From: "5.1,2,e "
Sent: Thu, 10 Mar 2022 11:11:34 +0100
To: "5.1,2,e " <5.1,2,e @amsterdam.nl>; "5.1,2,e " <5.1,2,e @amsterdam.nl>
Cc: '5.1,2,e " <5.1,2,e @amsterdam.nl>
Subject: RE: Inspectie/onderzoeksrapportage NO: brug BRU2484 - onderzoek op locatie d.d. 14, 15 en 23 februari 2022

Concept rapport globaal doorgenomen. Eigenlijk geen opmerkingen *op* de inhoud (te verwerken door IV), echter wel opmerkingen/vragen *bij* de inhoud. Daarom separaat.

tand
oost
NOK
west

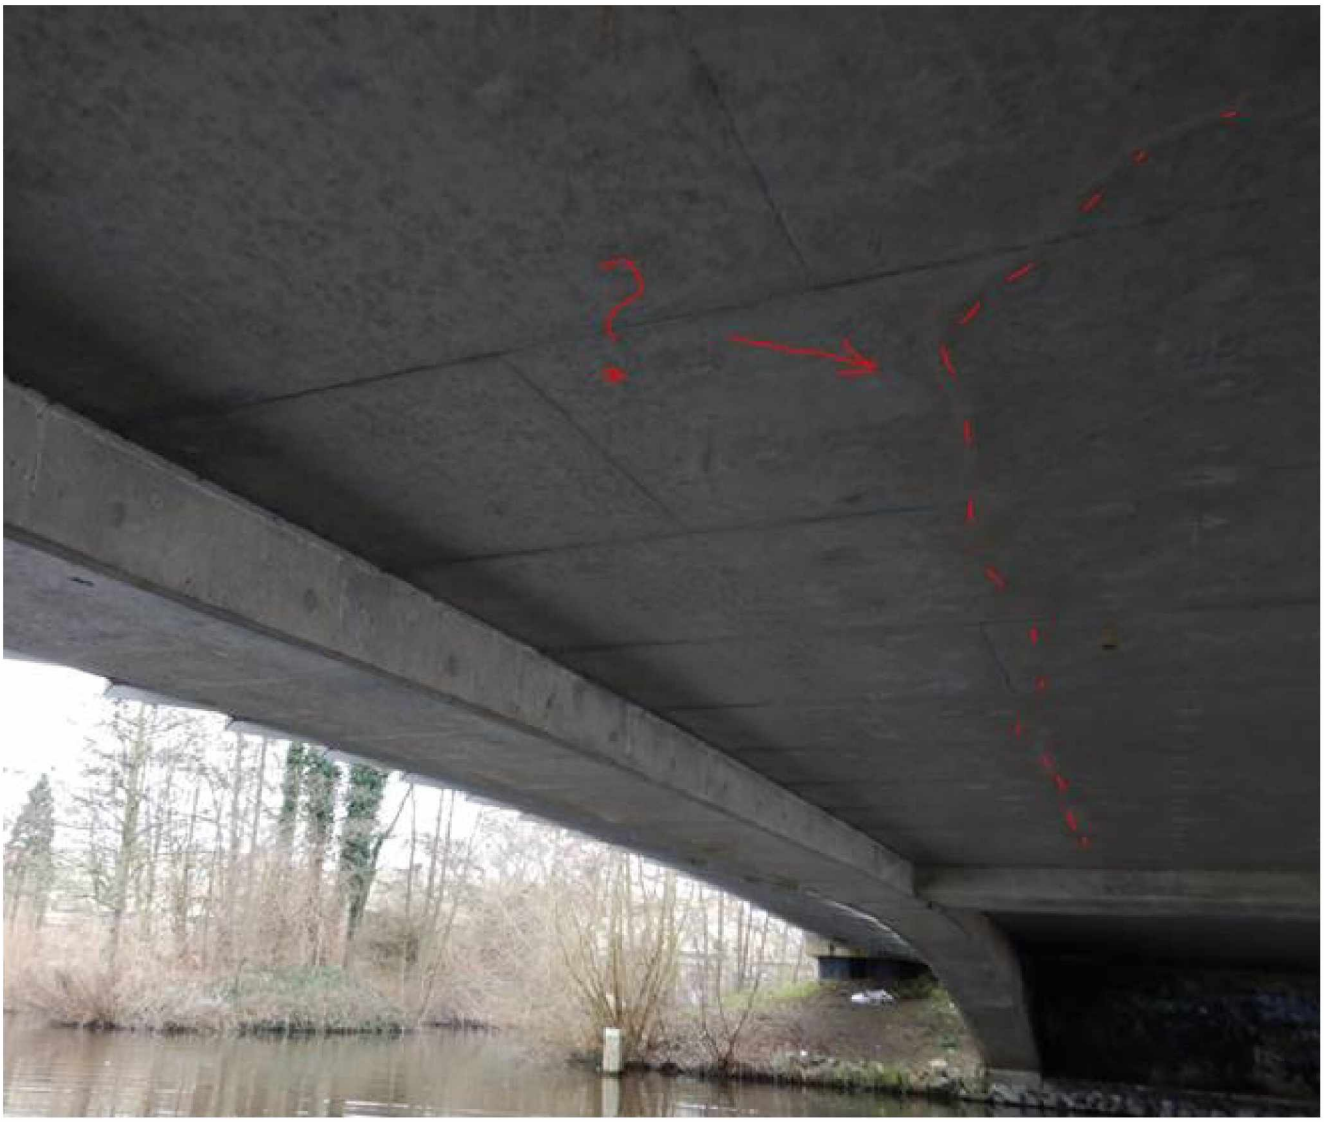
- N.a.v. de recente inspectiefoto's (zie onderstaand ter info ingevoegd) zagen we dat de onderslagbalk van einde inhangdek ook diverse buigscheuren heeft en zullen we maandag/dinsdag zeker ook even nader bezien en zal ik toevoegen aan plan.
  De inspectiefoto's van onderzijde dek inhangdeel lijken (geïnjecteerde) ook scheuren te laten zien, maar heb zojuist de inspecteur gesproken (die er afgelopen maand onderdoor voer met inspectiebootje) en die kreeg die indruk niet (dus wel vervuiling/vocht/vertekening, maar geen scheur), dat zullen we maandag/dinsdag ook nader beschouwen met go-pro stick.
